Rapport de l'Inspection des installations classées

Visite d'inspection du 24/06/2024

Burda Druck France

Références : 0006700515_2024_24_06_Burda_Druck_Vieux_Thann_FFAN24
Code AIOT : 0006700515

N° 6 : Marque de contrôle – absence de fuite

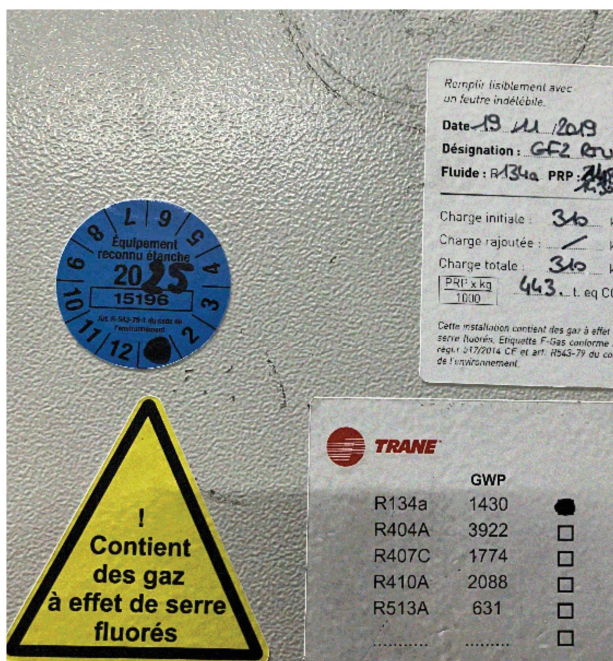
Référence réglementaire : Arrêté Ministériel du 29/02/2016, article 6
Thème(s) : Produits chimiques, Marque de contrôle à apposer
<p>Prescription contrôlée :</p> <p>Quand il est établi à l'issue du contrôle d'étanchéité que l'équipement ne présente pas de fuites, l'opérateur appose sur l'équipement la marque de contrôle d'étanchéité. La marque de contrôle d'étanchéité est constituée d'une vignette adhésive ayant la forme d'un disque bleu de diamètre supérieur ou égal à quatre centimètres et conforme au modèle figurant à l'annexe du présent arrêté. [...] La marque de contrôle d'étanchéité indique la date limite de validité du contrôle d'étanchéité prévue à l'article 4 du présent arrêté. [...]</p>
<p>Constats :</p> <p>Par échantillonnage dans divers points du site, l'inspection des installations classées procède à une vérification des macarons bleus.</p> <p>Sur un équipement (GF2), la date indiquée sur le macaron est "avril 2024" (photo ci-dessous), la visite d'inspection ayant lieu le 24 juin 2024, la date de limite de validité est donc dépassée; ceci constitue une non-conformité.</p>

Afin de vérifier s'il s'agissait d'une erreur d'écriture sur le macaron ou si la date de validité était bien dépassée, il a été demandé à l'exploitant de présenter le document CERFA de la dernière vérification de l'équipement. L'exploitant n'a pas été en mesure de présenter ce document.

Par mail du 03 juillet 2024, l'exploitant transmet un document CERFA pour un nouveau contrôle, en date du 02 juillet 2024, remettant ainsi cet équipement en conformité, ainsi que la photo de l'équipement avec son nouveau macaron.
